Město Černošice bylo přípisem zn. 20/002712/204 ze dne 5. března 2020 (doručeno 24. dubna 2020) požádáno o vyjádření (nebo závazné stanovisko, popř. stanovisko) k projektové dokumentaci ve stupni DUR k akci „Optimalizace trati Černošice (včetně) - odb. Berounka (mimo)“ (dále jen „**Dokumentace**“).

Město Černošice vítá snahu provést potřebnou rekonstrukci železniční trati v území města Černošice, jakož i zapracování řady požadavků města Černošice, rozumí, že do dokumentace nemohly být zapracovány požadavky, které teprve vzejdou z projednání EIA, nicméně s Dokumentací **nesouhlasí**, a to z těchto důvodů:

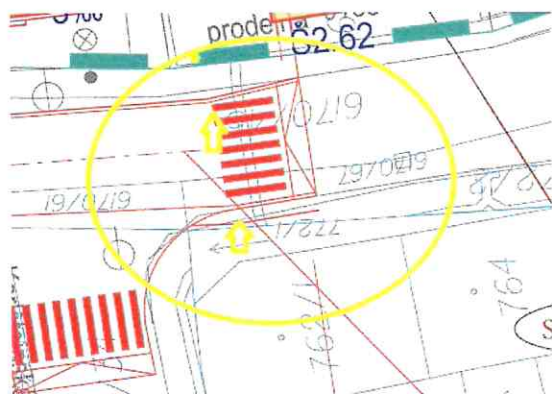
Město Černošice požaduje, aby závory přejezdu pro chodce byly provedeny na celou šířku komunikace a vybaveny zábranami proti podlézání. Oplocení trati by mělo být provedeno v maximální možné míře tak, aby nebylo možné závory obcházet. Město Černošice požaduje detailnější projekční zpracování přejezdu a bezprostředního okolí, včetně zákresu příslušného oplocení.
